工程指示 / 要求簡箋(E.I.)

工程指示編號：EI / 5244 / 22

工程名稱：將軍澳日出康城 11

工程項目：Glass Cladding 大貨廠用鋁背板+ 封口片

修改 1		採用工廠 ✓ 地盤		工程號 J858	類別	物料號 -		
日期 04/05		材料颜色 香槟金 (ECC03X1009 9S-JF2)		地盘 康城11期	制圖 W. C. M	2022-06-22	圖號 J858-GP01	
				图纸名称 鋁背板加工图	復核 -	-	數量 -	
				材料 3mm THK. 鋁板	批准 -	-	單幅重量 -	(KG)

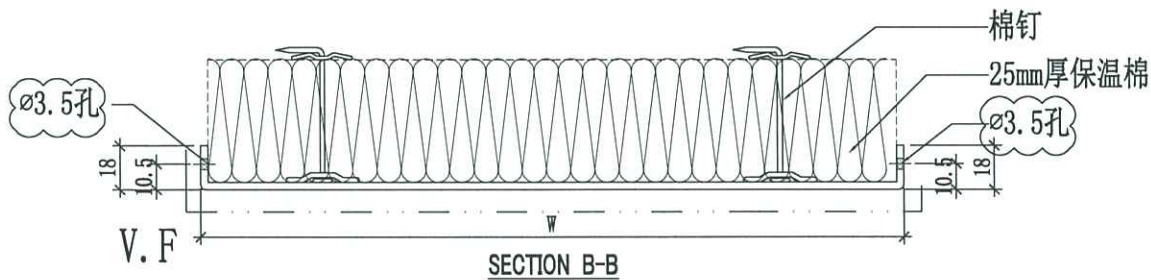
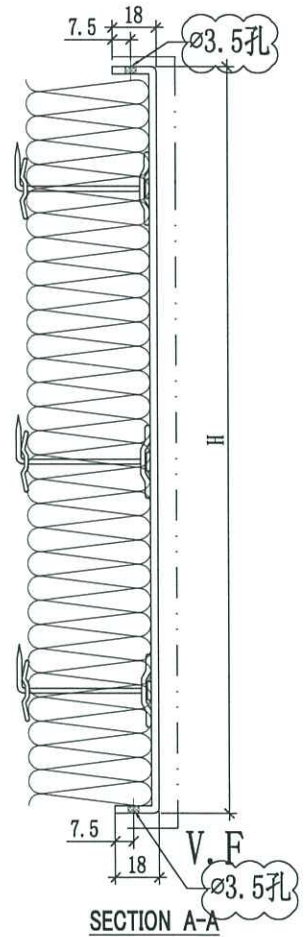
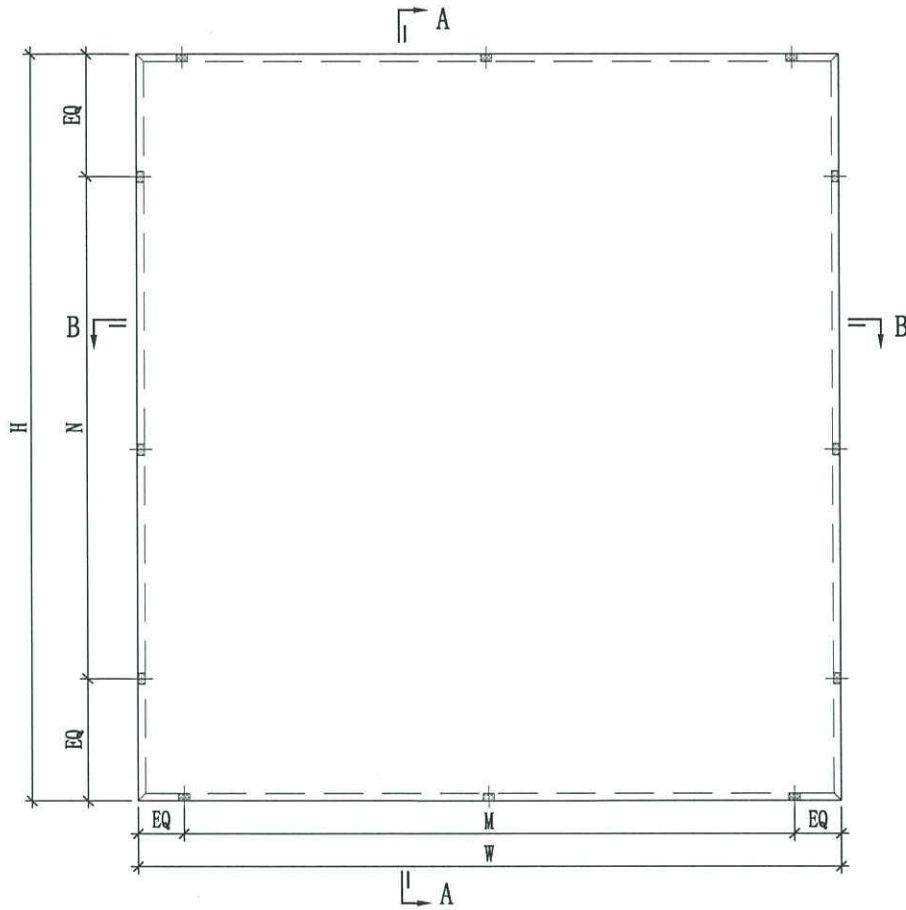
E 版：因生產工藝要求，現將背板螺絲方向更改，(過孔和鎖緊孔互相調換)。

修改後，鋁背板等於鎖緊孔

需配合 EI5245 的鋁料加工批次同步一併修改開孔。(第十一批 T1 31/F-35/F 開始)

A 版：修改 GP01B, GP02A

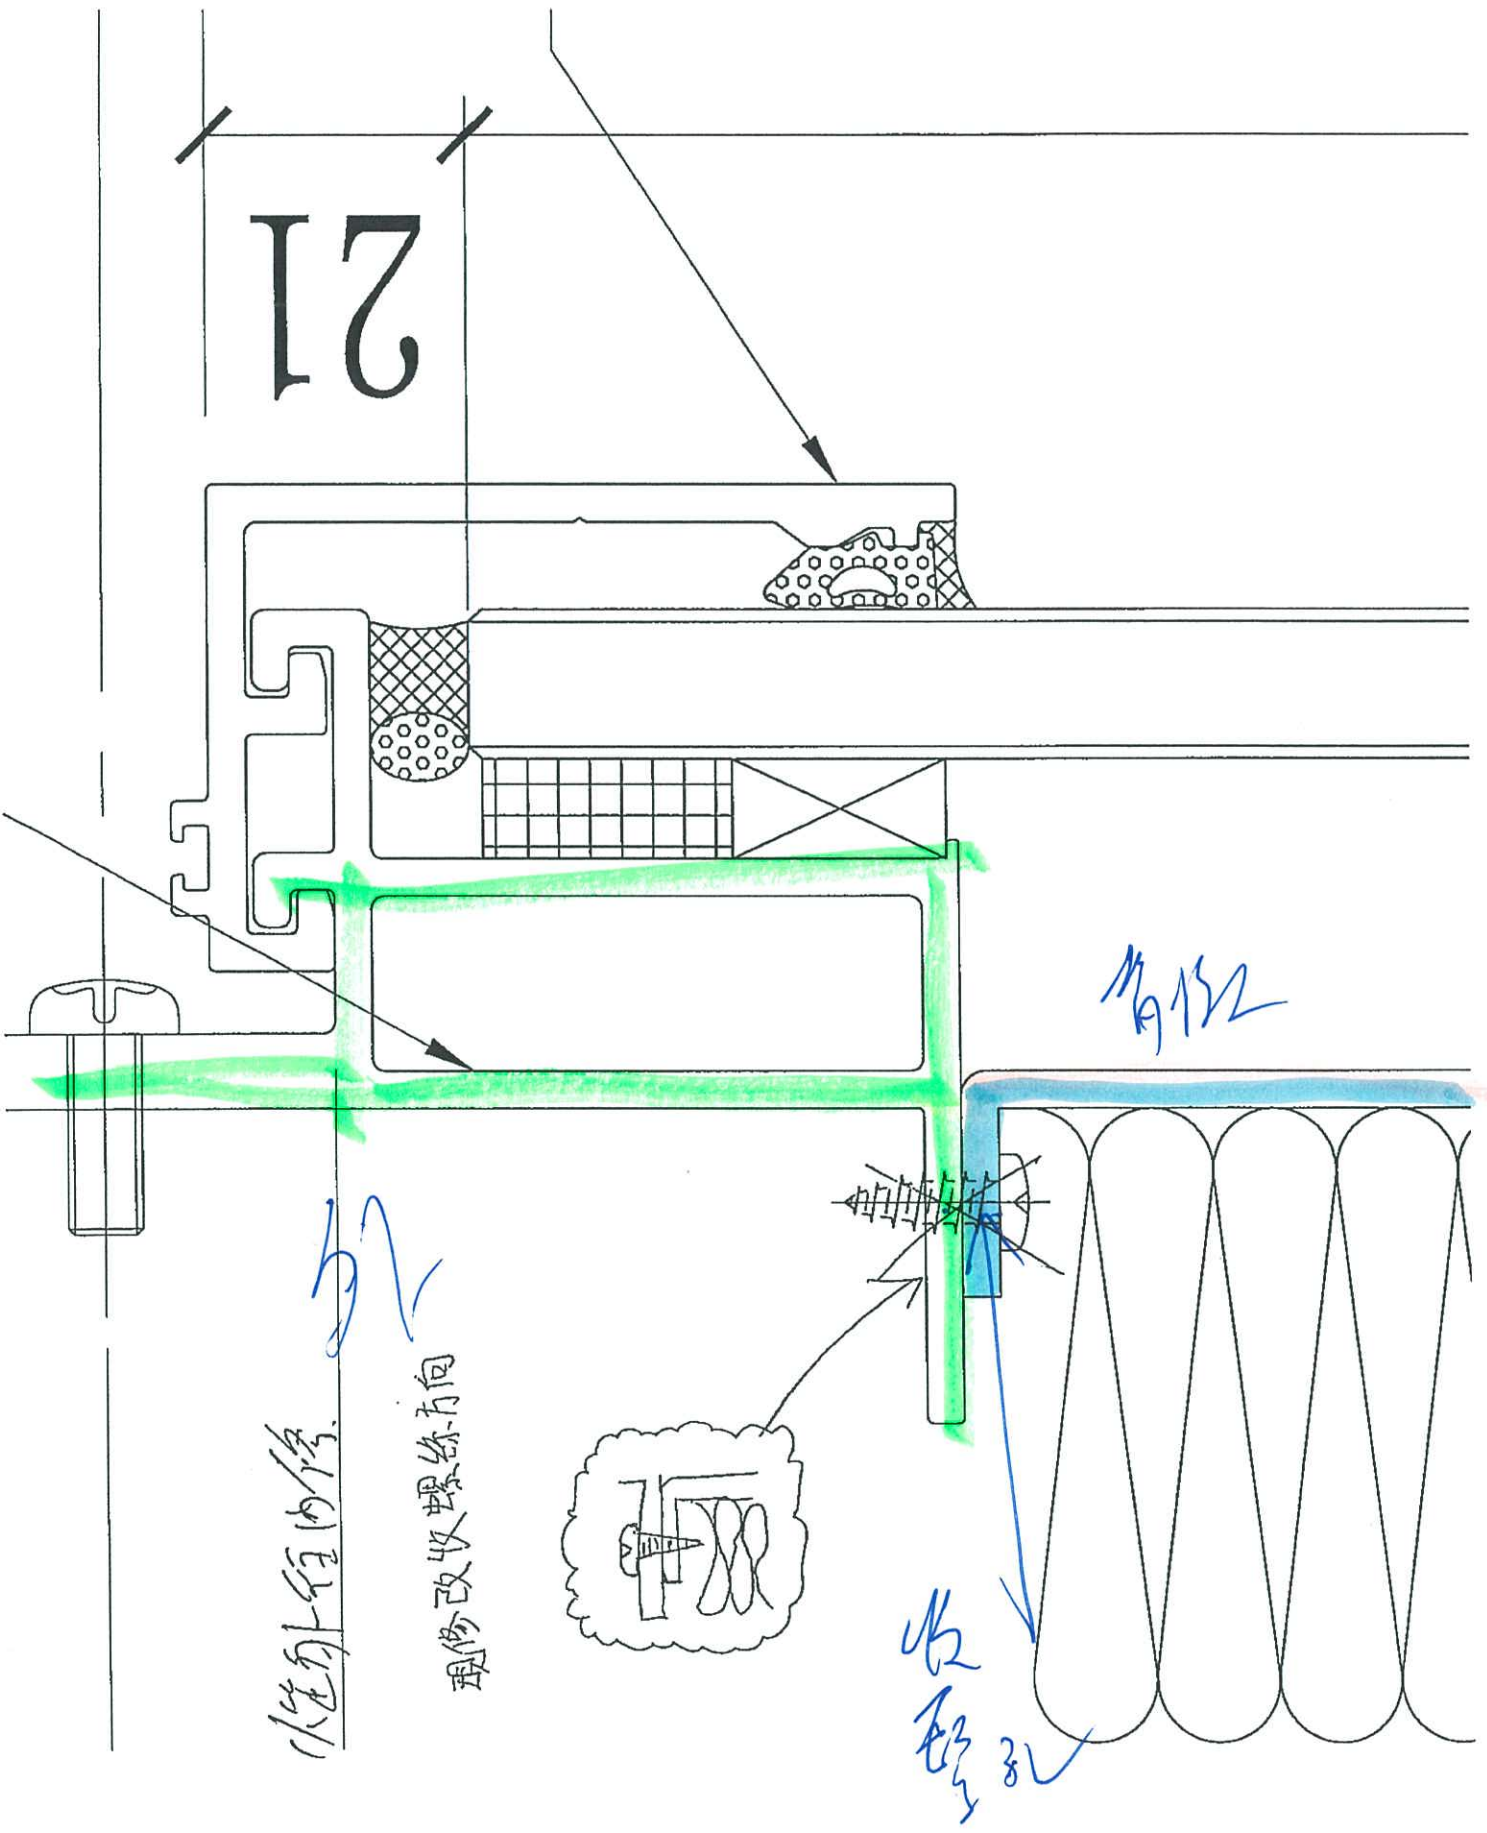
玻璃墙背板的螺丝如果可以从外往里收的话好做很多。

也好看一点。

那要出个EI改图才行，后面大货还很多，因为背板开的孔比料的孔大了。

沒影響，可按此加工
